VKPC 95898

Teknisk Bulletin – Marts 2011

ORIGINALPRODUCENTENS/SKF DESIGNUDVIKLING
VKPC 95872 erstattes af VKPC 95898

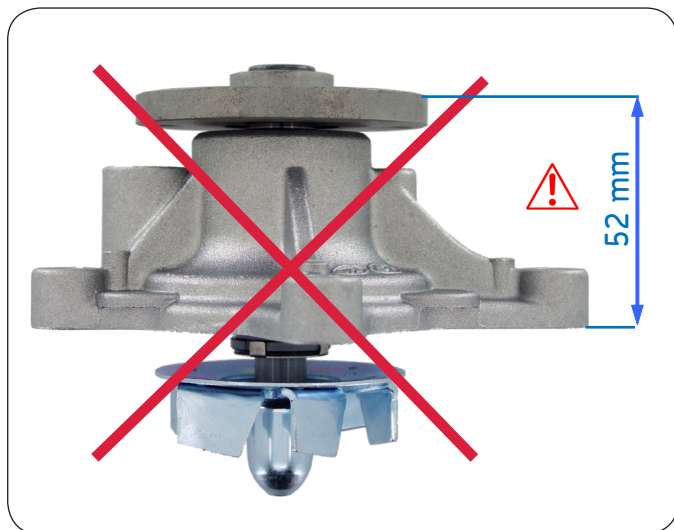
HYUNDAIs originalproducent har ændret vandpumpens design på de tidlige bilmodeller.

HYUNDAI har stoppet leveringen af den gamle vandpumpe, svarende til VKPC 95872, som bruges i produktioner fra år 2000-2006. HYUNDAI anbefaler, at den gamle vandpumpe udskiftes med det nye videreudviklede design, samt at der monteres en ny remskive for at sikre, at remmen er justeret korrekt, og at monteringen opretholdes.

For at overholde bilproducentens specifikationer tilbyder SKF den tilsvarende vandpumpe sammen med remskiven til de gamle modeller i henhold til Hyundai's instruktioner.

NYT REMSKIVEDESIGN

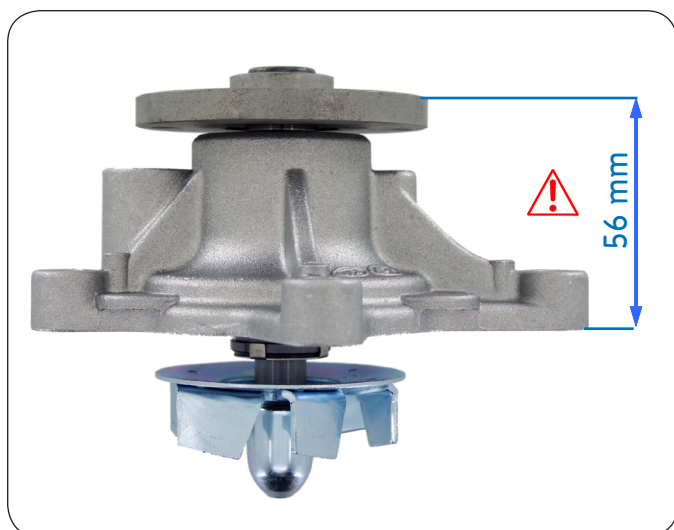
En ny remskive er nødvendig for at sikre korrekt remjustering
